品番	CS983BM	品名	腰掛式タンク密結形サイホン防露便器（リモデルタイプ）	1 / 3
----	---------	----	----------------------------	-------

衛生陶器補修品互換性情報 No. E0004

件名 大便器化粧キャップユニットの互換性

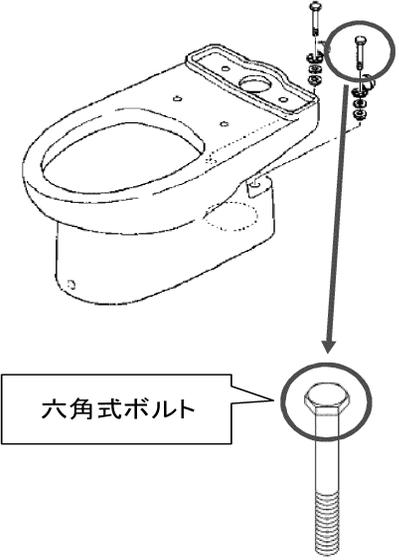
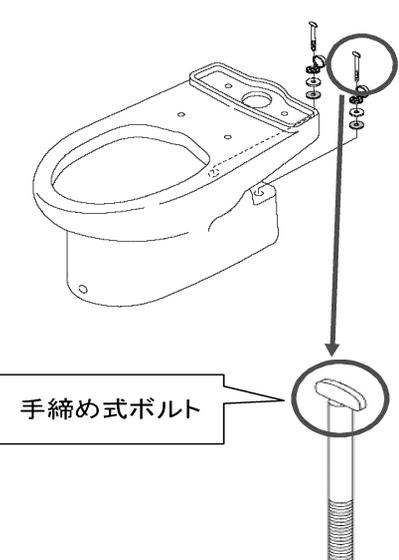
■旧型品番
 化粧キャップ:HH03007
 HH03008
 HH03014

六角式ボルト

■新型品番
 化粧キャップ:HH03007S
 HH03008S
 HH03014S

手締め式ボルト

《ポイント》
 旧型品はボルトの頭が、六角ねじ式、新型品は手締め式になっています。
 六角ねじですとスパナで締め込み過ぎ、排水ソケットを割ってしまう恐れがあるため、それを防止する意味で改善されました。
 化粧キャップや化粧パネルが付きまますので、外観上は何も変わりなく互換性もあります。
